Bebauungsplan Dorfkern Ost Teiländerung Zonenplan A im Bereich des Bebauungs- plans Dorfkern Ost

Bericht zu den gütlich erledigten, unerledigten oder nur teilweise erledigten Einsprachen (orientierend)

Beilage zum Bericht und Antrag Nr. 1589
an den Einwohnerrat Horw

Antrag 3

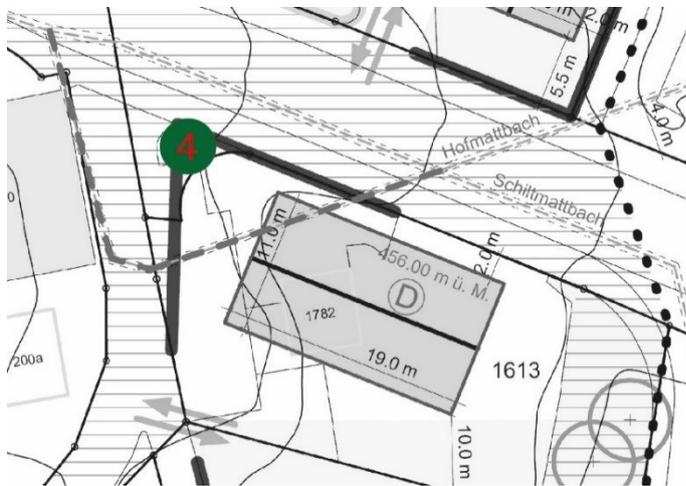
Ein Laubbaum (Sommerlinde) auf Parzelle 1613, Ecke Neumattstrasse/Kirchweg, sei zusätzlich als schützenswert einzustufen und zu bewahren.

Mit der Bebauung von Parzelle Nr. 1613 ist die Umgebungsgestaltung im Baubewilligungsverfahren vorzulegen. An die Qualität der Umgebungsgestaltung werden mit dem Bebauungsplan ebenso hohe städtebauliche und architektonische Anforderung gestellt wie für eine Bebauung. Auf eine Unterschutzstellung ist deshalb zu verzichten.

Antrag 4

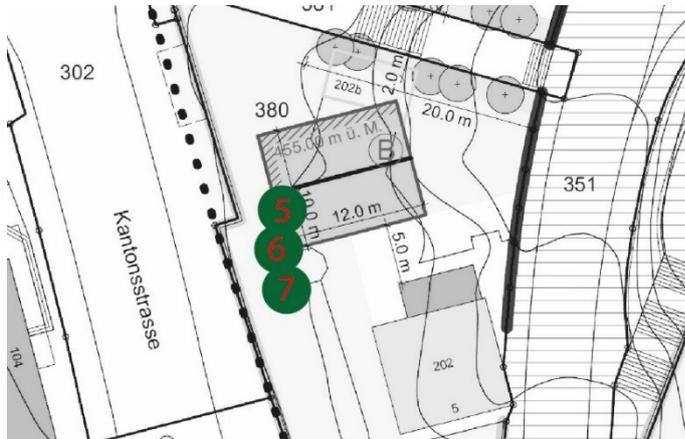
Mindestens zwei der drei Nadelholzbäume auf Parzelle Nr. 380 seien zusätzlich als schützenswert einzustufen und zu bewahren.
